INFORME N° 00649-2022-SENACE-PE/DEAR

ASUNTO : Evaluación del "*Sexto Informe Técnico Sustentatorio de la
Unidad Minera San Cristóbal - Mahr Túnel*", presentado
por Volcan Compañía Minera S.A.A.

ANEXO N° 01
MATRIZ DE OBSERVACIONES AL SEXTO ITS MARH TÚNEL

Figura N° 1. Plano del Depósito de material orgánico Santa Águeda

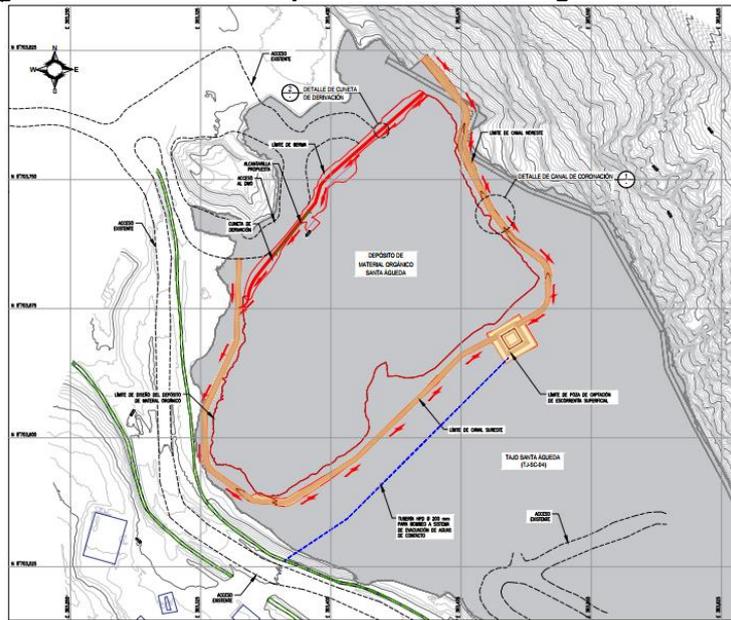
N°	ITEM	ENTIDAD	FUNDAMENTO/SUSTENTOS	OBSERVACIONES	SUBSANACIÓN	ABSUELTA (SI/NO)
			<p>transporte y maquinarias requeridas para su operación.</p> <p>f. Indica que el suministro de energía a los depósitos de material orgánico propuestos "se realizará a través de una conexión a la red existente, la cual se encuentra a una distancia aproximada de 230 m y suministrará energía para el alumbrado y otros requerimientos". Sin embargo, omite indicar a cuál de los depósitos de material orgánicos propuestos corresponde la distancia de 230 m indicada; omite describir las instalaciones eléctricas requeridas para la conexión a la red eléctrica existente para cada depósito de material orgánico y presentar los planos de diseño y especificaciones correspondientes.</p>	<p>energía para cada depósito de material orgánico propuesto y presentar los planos de diseño y especificaciones correspondientes.</p> <p>Los planos deben ser elaborados a nivel de factibilidad de acuerdo a lo establecido en el artículo 41° del DS N° 040-2014-EM.</p>	<p>altura y constituido de relleno estructural (1022.55 m³), con taludes 1.5H:1V hacia la poza y de 1H:1V hacia las afueras de la poza, una vez conformado y en la figura 9.5 muestra el plano correspondiente.</p> <p>e. Indica que los DMO Santa Águeda y San Martín Norte cuentan con accesos existentes por lo que no será necesario implementar nuevos. Estos accesos se presentan en los planos de las figuras 9.5 y 9.7, en donde se indica que se colocarán alcantarillas (en los canales de coronación y derivación) para el paso de los vehículos al DMO</p> <p>f. Respecto al consumo de energía, indica que los trabajos de construcción, operación y cierre se realizarán en horario diurno por lo que no se prevé de la habilitación de infraestructura eléctrica.</p>

Figura N° 3 Plano de la Cancha de Mineral

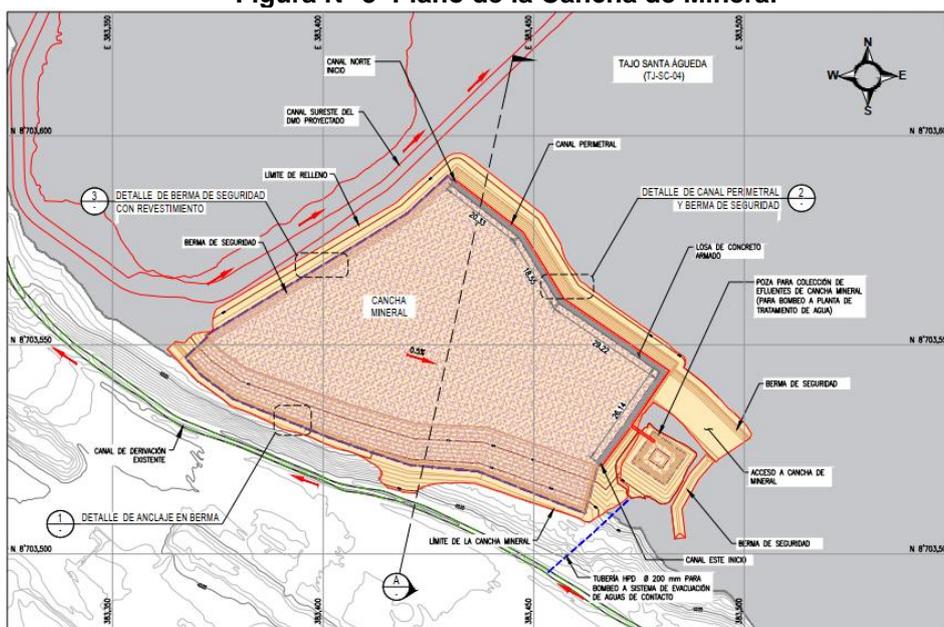
24	Capítulo 9 Sección 9.7.2 (Pág. 9-27)		<p>El Titular, respecto a la implementación de la cancha de mineral:</p> <p>a. Indica que "Se propone implementar una cancha de mineral a fin de contar con un área habilitada que permita el almacenamiento temporal de mineral,</p>	<p>Se solicita al Titular:</p> <p>a. Aclarar si el mineral a ser almacenado en la cancha de mineral será trasladado a la planta concentrada de la unidad minera por un contratista del Titular o si este será</p>	<p>El Titular:</p> <p>a. Indica que desde la cancha de mineral terceros se encargarán de llevar el mineral a plantas</p>	Si

N°	ITEM	ENTIDAD	FUNDAMENTO/SUSTENTOS	OBSERVACIONES	SUBSANACIÓN	ABSUELTA (SI/NO)
			<p>diseño con sus especificaciones correspondientes. Omite indicar los criterios de diseño y la metodología empleada para el dimensionamiento de las obras hidráulicas proyectadas</p> <p>f. Indica que de la poza de colección "se derivará los flujos mediante un sistema de bombeo hacia el sistema de manejo de aguas de contacto existente en Santa Águeda". Sin embargo, omite describir el sistema de bombeo y la línea de conducción de efluentes requeridos para derivar los efluentes al sistema de manejo de aguas de contacto en Santa Águeda.</p> <p>g. Indica que el suministro de energía a la cancha de mineral propuesta "se realizará a través de una conexión a la red existente, la cual se encuentra a una distancia aproximada de 230 m y suministrará energía para el alumbrado y otros requerimientos". Sin embargo, omite describir las instalaciones eléctricas requeridas para la conexión a la red existente y presentar los planos de diseño y especificaciones correspondientes.</p>	<p>Presentar, además, los planos de diseño y especificaciones del canal perimetral propuesto. Indicar los criterios de diseño y la metodología empleada para el dimensionamiento de las obras hidráulicas proyectadas</p> <p>f. Describir el sistema de bombeo y la línea de conducción (tuberías, estructuras de apoyo, sistemas de contingencias, otros) requeridos para derivar los efluentes desde la poza de colección de efluentes hasta el sistema de manejo de aguas de contacto en Santa Águeda. Presentar los planos de diseño correspondientes y un plano general que muestre el trazo de la línea de conducción.</p> <p>g. Describir las instalaciones eléctricas requeridas para el abastecimiento de energía a la cancha de mineral propuesta y presentar los planos de diseño y especificaciones correspondientes.</p> <p>Los planos deben ser elaborados a nivel de factibilidad de acuerdo a lo establecido en el artículo 41° del DS N° 040-2014-EM.</p>	<p>1.5H:1H y requerirá remover un volumen de 337.92 m³. El revestimiento está conformado por una capa de suelo de baja permeabilidad y sobre este se colocará geomembrana HDE SST de 1.5 m. Presenta en la figura 9.19 los planos con el detalle de la construcción de la poza y en la figura 9.18 los planos del canal perimetral. En el Anexo 9.6 presenta la memoria de cálculo correspondiente al diseño de las obras hidráulicas de la cancha de mineral, indicando los criterios de diseño y metodología empleada.</p> <p>f. Indica que el flujo de agua acumulado en la poza será evacuado mediante bombeo (tubería superficial HDPE SDR 17 de 200 mm de diámetro, 02 bombas sumergibles de 10 HPP y suministro de energía un grupo electrógeno de 20 kw)) hacia el punto más cercano del sistema de</p>

Figura N° 4. Plano de la Sala de logueo

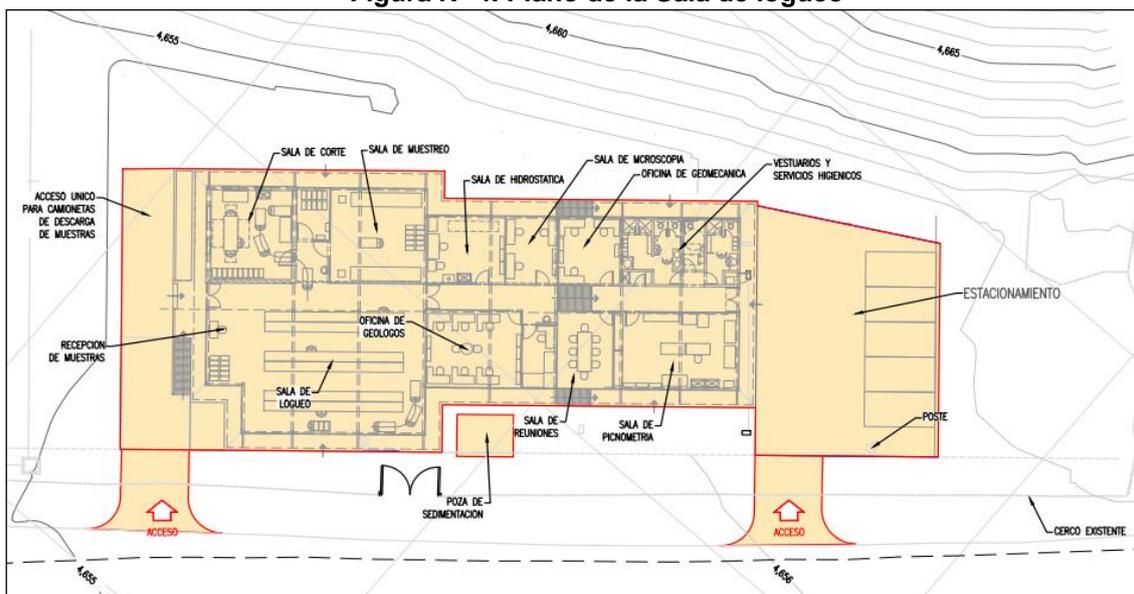
N°	ITEM	ENTIDAD	FUNDAMENTO/SUSTENTOS	OBSERVACIONES	SUBSANACIÓN	ABSUELTA (SI/NO)
			<p>a. Conforme los archivos KMZ presentados, se observa que la sala de logueo propuesta se superpone a una instalación existente, según se aprecia en la imagen siguiente:</p> 	<p>requerirse, entre otros. Presentar los planos de diseño y especificaciones correspondientes de cada una de las estructuras propuestas.</p> <p>c. Indicar el IGA y resolución de aprobación del actual sistema de manejo de aguas existente donde se descargarán los efluentes colectados en el sistema de manejo de aguas de la sala de logueo</p> <p>d. Colocar el nombre correcto del objetivo propuesto (sala de logueo). Indicar, si el abastecimiento de agua a la sala de logueo será a través de una red de agua, cisternas, u otros. De corresponder, presentar los planos de diseño correspondientes.</p> <p>e. Describir las instalaciones requeridas para el suministro de energía eléctrica a la sala de logueo desde la conexión a la red eléctrica existente. Presentar los planos de diseño correspondientes.</p> <p>f. Indicar la ubicación, describir las características y el tratamiento a realizarse en la cámara de decantación para la remoción de los sólidos provenientes de las aguas captadas en la sala de logueo. Presentar un plano general de la infraestructura requerida. Indicar el IGA y resolución de aprobación del sistema de aguas existentes a donde se descargará las aguas decantadas y del sistema donde serán tratadas antes de su vertimiento.</p> <p>g. Indicar como se llevará a cabo el traslado de los lodos generados en la poza de sedimentación y cámara de decantación a la lavera. Indicar el IGA y resolución de</p>	<p>b. Presenta en las Figuras 9.22 y 9.24 los planos de diseño de las estructuras hidráulicas proyectadas en la sala de logueo, en el que se indican las dimensiones y sus características. Presenta en la Figura 9.23 el plano con la red de tuberías que descargan los efluentes generados en la sala de logueo a la poza de sedimentación y de esta a la red de agua de contacto existente.</p> <p>c. Indica que el sistema de aguas de contacto fue aprobado en el PAMA (Resolución Directoral N°. 096-1997-EM-DGM, el que ha sido modificado posteriormente.</p> <p>d. Corrige el nombre y coloca "sala de logueo". Indica que el abastecimiento de agua es por medio de una línea existente, haciéndose la acometida a la sala a través de una línea enterrada de 1.5" de HDPE, de 115 m de longitud.</p> <p>e. Indica que el abastecimiento de</p>

N°	ITEM	ENTIDAD	FUNDAMENTO/SUSTENTOS	OBSERVACIONES	SUBSANACIÓN	ABSUELTA (SI/NO)
			<p>Fuente: Archivos KMZ, Google Earth</p> <p>Al respecto, se omite describir la instalación preexistente, el IGA y resolución de aprobación correspondientes, y las medidas respectivas para que la implementación de la sala de logueo no afecte su funcionalidad.</p> <p>b. Indica la infraestructura hidráulica que forman parte del manejo de aguas en la sala de logueo, como son cuneta posterior, tuberías montantes y enterradas, drenes franceses, estructuras de cruce, canal de corte, poza de sedimentación, cámara de decantación, entre otros. Sin embargo, omite describir la infraestructura propuesta, indicar sus dimensiones y materiales requeridos, presentar planos de diseño y especificaciones correspondientes de cada una de las estructuras.</p> <p>c. Indica que <i>"el agua resultante [del manejo de efluentes en la sala de logueo] será integrada al sistema de manejo de aguas de contacto que se tiene actualmente en el área"</i>. Sin embargo, omite indicar el IGA y resolución de aprobación del actual sistema de manejo de aguas existente en el área donde se implementará la sala de logueo.</p> <p>d. Indica que <i>"El agua requerida para la etapa de operación de la cancha de mineral provendrá de las fuentes autorizadas con las que cuenta VOLCAN"</i>. Al respecto, se indica <i>"cancha de mineral"</i> y no sala de logueo. Omite indicar, si el abastecimiento de agua a la sala de logueo será a través de una red de agua, cisternas, u otros.</p> <p>e. Indica que el suministro de energía eléctrica se realizará a través de una conexión a la red existente. Sin embargo, omite <i>describir</i> las instalaciones</p>	<p>aprobación de la relavera donde se dispondrán los lodos obtenidos en el sistema de manejo de aguas de la sala de logueo.</p> <p>h. Describir las instalaciones sanitarias requeridas en la sala de logueo para derivar los efluentes domésticos al buzón existente que se conecta con la planta de tratamiento de aguas residuales; presentar los planos de diseño y especificaciones correspondientes. Indicar el IGA y resolución de la planta de tratamiento de aguas residuales a donde se derivarán los efluentes domésticos a generarse en la sala de logueo.</p> <p>i. Indicar las instalaciones requeridas para el abastecimiento de energía eléctrica para la sala de logueo. Presentar los planos de diseño y especificaciones correspondientes.</p> <p>Los planos deben ser elaborados a nivel de factibilidad de acuerdo a lo establecido en el artículo 41° del DS N° 040-2014-EM.</p>	<p>energía será la subestación ubicada a 110 m, mediante una línea de 440 V requiriéndose instalar 03 postes de madera y un transformador de aislamiento para bajar a 220 V. En la figura 25 se muestra el trazo del tendido eléctrico propuesto.</p> <p>f. Indica que las aguas de contacto serán derivadas a una poza de sedimentación de concreto armado con dimensiones 3.7 m x 2.7 m x 2.78 m de profundidad, de 12 m³ de capacidad. El agua ingresa mediante dos tuberías de 4" de diámetro cuyo rebose es por otra tubería del mismo diámetro; esta última se empalma con la línea existente de agua de contacto. Indica que el sistema de manejo de aguas de contacto fue aprobado mediante PAMA (resolución directoral N° 096-1997-EM-DGM). Presenta el plano de diseño de la</p>

N°	ITEM	ENTIDAD	FUNDAMENTO/SUSTENTOS	OBSERVACIONES	SUBSANACIÓN	ABSUELTA (SI/NO)
			<p>requeridas para la conexión a la red eléctrica existente y presentar los planos de diseño correspondientes.</p> <p>f. Indica que "Los efluentes presentan un alto contenido de sólidos, por lo que se serán conducidos a una cámara de decantación de sólidos" y que "el agua resultante será integrada al sistema de manejo de aguas de contacto que se tiene actualmente en el área". Sin embargo, omite indicar la ubicación y describir las características de la cámara de decantación y el tratamiento que se realiza en ella. Omite indicar el IGA y resolución de aprobación del sistema de aguas existentes a donde se descargará las aguas decantadas y del sistema donde serán tratadas antes de su vertimiento.</p> <p>g. Indica que los lodos generados en el sistema de manejo de aguas serán transportados hacia la relavera. Al respecto, omite indicar como se procederá al traslado de los lodos generados, y el IGA y resolución de aprobación de la relavera donde se dispondrán los lodos.</p> <p>h. Indica que "los efluentes domésticos generados serán dirigidas hacia un buzón existente que conecta con la Planta de Tratamiento de aguas residuales, en operación". Sin embargo, omite describir las instalaciones sanitarias requeridas para la conexión con el buzón existente, y no presentan los planos de diseño y especificaciones correspondientes. Omite indicar el IGA y resolución de la planta de tratamiento de aguas residuales a donde se derivarán los efluentes domésticos a generarse en la sala de logueo.</p> <p>i. Indica que "El suministro de energía eléctrica se realizará desde la subestación San Cristóbal". Sin embargo, omite indicar las instalaciones requeridas para proveer del suministro eléctrico a la sala de</p>		<p>poza de sedimentación en la figura 9.24.</p> <p>g. Indica que "los sólidos de la poza de sedimentación serán tratados de manera preventiva como lodos y serán succionados por un camión de una cisterna de 2500 galones de recuperación desde la puerta de ingreso y su traslado por parte de una empresa autorizada (EO-RS) para su disposición final en lugares autorizado".</p> <p>h. Describe las instalaciones de manejo de efluentes domésticos (baños y vestidores) los que a través de una tubería de 4" de PVC derivarán a dos buzones para luego ser conectados, desde un tercer buzón, a la red de desagüe existente (4" de diámetro de PVC pesado revestido con concreto armado), cruzando para ello la vía pública JU-102 (tubería enterrada), un canal de aguas pluviales (estructura tipo pontón). En las figuras 9.22, 9.23 y 9.24 se muestra el diseño propuesto y el detalle de</p>

N°	ITEM	ENTIDAD	FUNDAMENTO/SUSTENTOS	OBSERVACIONES	SUBSANACIÓN	ABSUELTA (SI/NO)
			logueo. Omite presentar planos de diseño y especificaciones correspondientes.		<p>las estructuras propuestas. Indica que la tubería de desagüe a la salida de la sala de logueo estará enterrada y pasará por debajo de las cunetas y vía de acceso hasta su descarga en la línea de desagüe existente.</p> <p>i. Indica que el abastecimiento de energía será la subestación ubicada a 110 m, mediante una línea de 440 V requiriéndose instalar 03 postes de madera y un transformador de aislamiento para bajar a 220 V. En la figura 25 se muestra el trazo del tendido eléctrico propuesto.</p>	
26	Capítulo 9 Sección 9.7.4 (Pág. 9-44)	Senace	<p>El Titular, respecto a la implementación de los 04 almacenes de testigos:</p> <p>a. Presenta la figura 9.18 en el que se muestra el arreglo general de los almacenes de testigos propuestos y en el que se observa que el piso al interior de cada almacén es de "cemento pulido con endurecedor". Al respecto, no se describe la losa requerida para la conformación del piso en cada almacén ni se incluye los materiales e insumos requeridos para su conformación en el listado de la Tabla 9.23.</p>	<p>Se solicita al Titular:</p> <p>a. Describir las características de la losa sobre la que se construirán los 04 almacenes para testigos propuestos. Incluir en la Tabla 9.23 los materiales e insumos requeridos para la construcción de las losas mencionadas, así como los equipos que correspondan en la Tabla 9.22.</p> <p>b. Describir las obras hidráulicas propuestas para el manejo de las aguas pluviales en</p>	<p>El Titular:</p> <p>a. Indica que la plataforma general para los 04 nuevos almacenes tiene un área proyectada 3,177.14 m²; incluyendo las zonas de estacionamiento y áreas de servicio, el área total es de 3,228.40m². La plataforma tiene un talud de relleno propuesto de</p>	Si
